改善箇所説明図

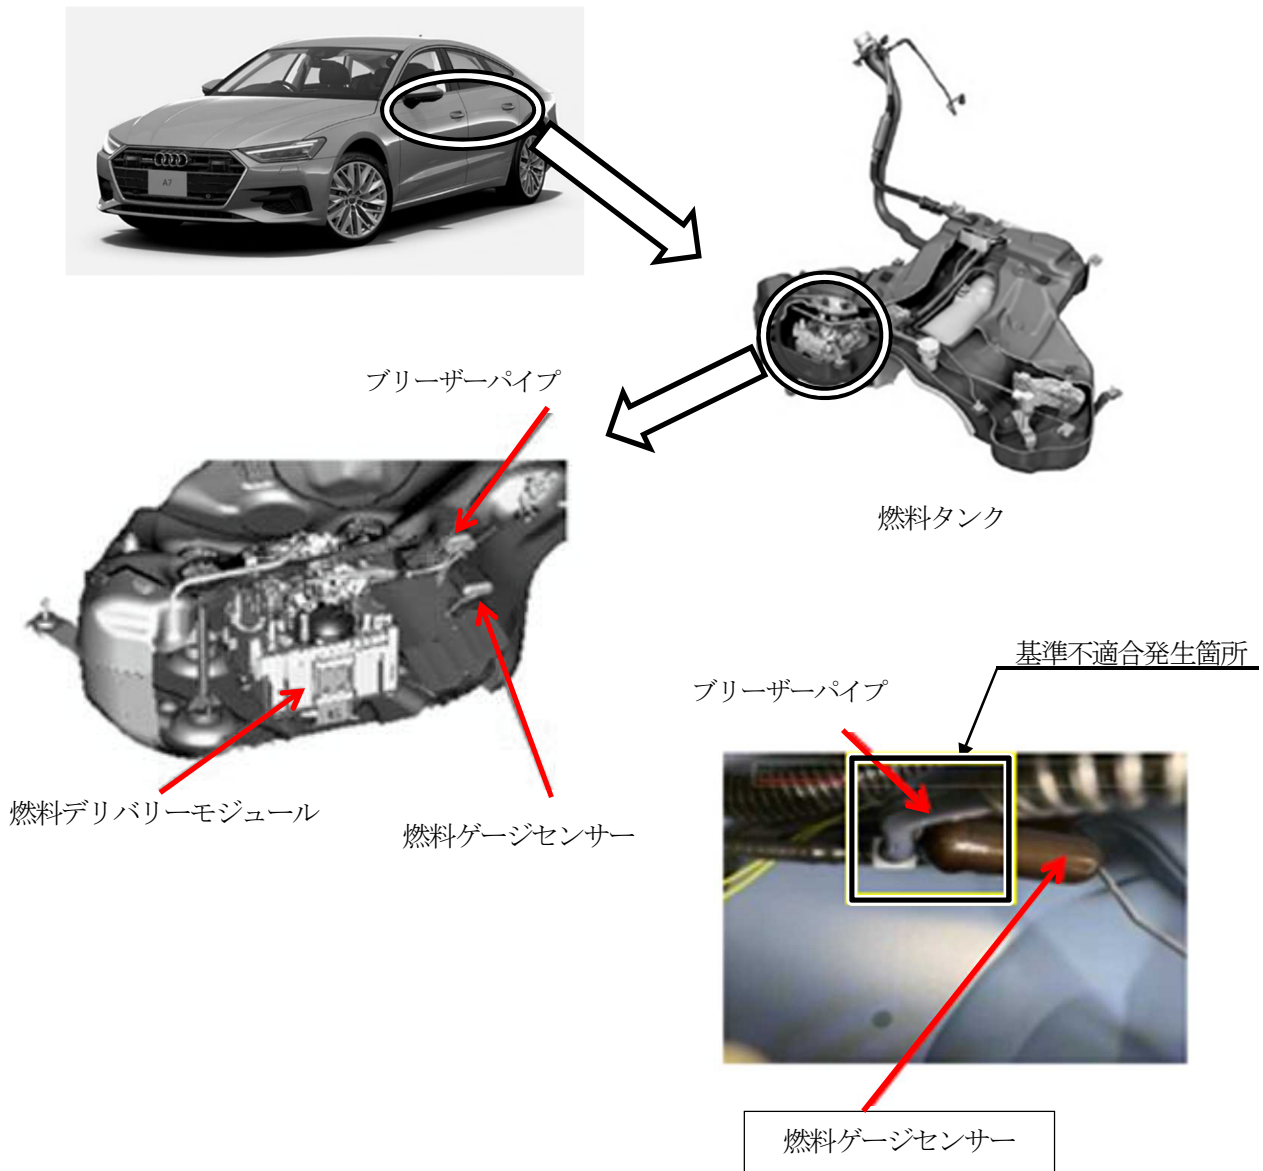
燃料デリバリーモジュールにおいて、燃料ゲージセンサーとブリーザーパイプとの間隔が不適切なため、燃料ゲージセンサーが当該パイプに引っかかることがある。そのため、実際の燃料量と燃料計の指示値が一致せず、燃料が多く表示され、そのままの状態で行走を続けると、燃料切れにより走行不能となるおそれがある。

全車両、燃料ゲージセンサーを対策品と交換する。
